**Avis de la Mission Régionale d'Autorité environnementale  
de Bourgogne-Franche-Comté  
sur le projet d'aménagement du quartier « Grette – Brulard -  
Polygones » et sur la mise en compatibilité par déclaration de  
projet du plan local d'urbanisme (PLU) de Besançon (25)**

N °BFC-2023-4162

Figure 5: Plan de zonage du PLU en vigueur (à gauche) et après mise en compatibilité (à droite)  
(source : rapport environnemental, p.6 et 13)

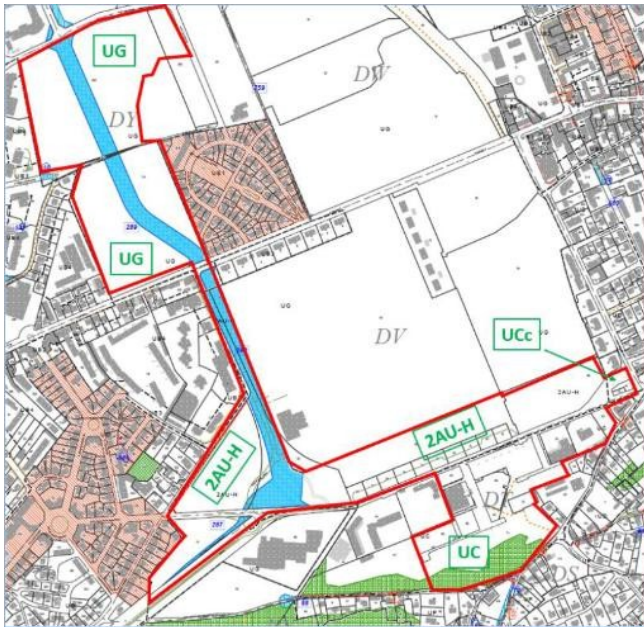
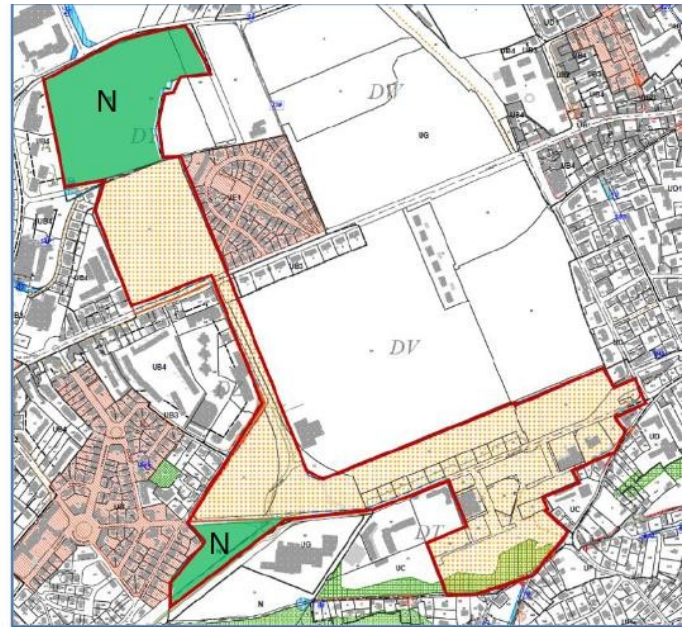
Le PLU en vigueur ne permet pas la réalisation du projet et nécessite des évolutions qui portent principalement sur (Figure 5, image de droite) :

- La suppression, sur l'emprise du projet, des zones UC, UCc, UG et 2AU-h ;
- Le classement en zone naturelle N du secteur « Polygone du génie » et de la partie ouest du secteur « Brulard » (secteurs en vert sur la figure 5), représentant environ 7 ha ;
- La création d'une orientation d'aménagement et de programmation de secteur d'aménagement<sup>17</sup> (OAP SA), sans règlement, sur le reste de l'emprise du projet, soit environ 19 ha (périmètre représenté en pointillé orange sur la figure 5) ;
- La suppression de l'emplacement réservé, le projet de nouvelle route étant devenu obsolète.

Figure 7: Cartographie de l'aléa karstique (source : étude d'impact, page 46)

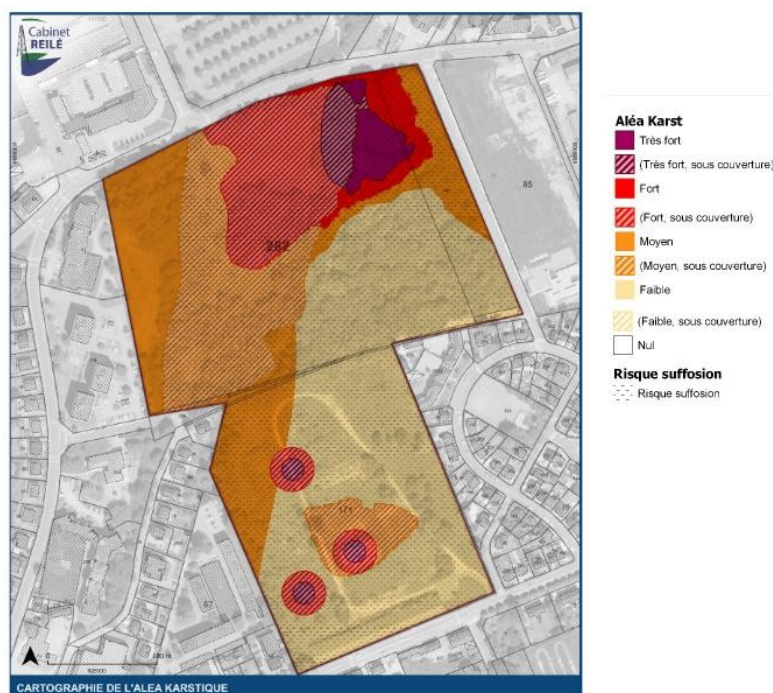
L'étude d'impact n'explique pas comment la cartographie de l'aléa karstique mentionnée ci-dessus a été prise en compte dans la définition du projet, concernant notamment l'implantation des futures constructions sur le secteur « Polygone gendarmerie ». Elle indique toutefois que des études géotechniques ont été menées en 2021, 2022 et 2023, afin de donner des orientations générales pour les fondations des ouvrages, et précise que des investigations et études géotechniques complémentaires seront nécessaires quand les caractéristiques des ouvrages seront davantage définies (page 207). La MRAe indique qu'il sera également nécessaire de procéder à l'analyse des risques de mouvement de terrain pour les parties du projet non bâties mais ouvertes au public (parc, aire de jeux...).

- **d'expliquer comment la cartographie de l'aléa karstique a été prise en compte dans la définition du projet, concernant notamment l'implantation des futures constructions sur le secteur « Polygone gendarmerie » ;**
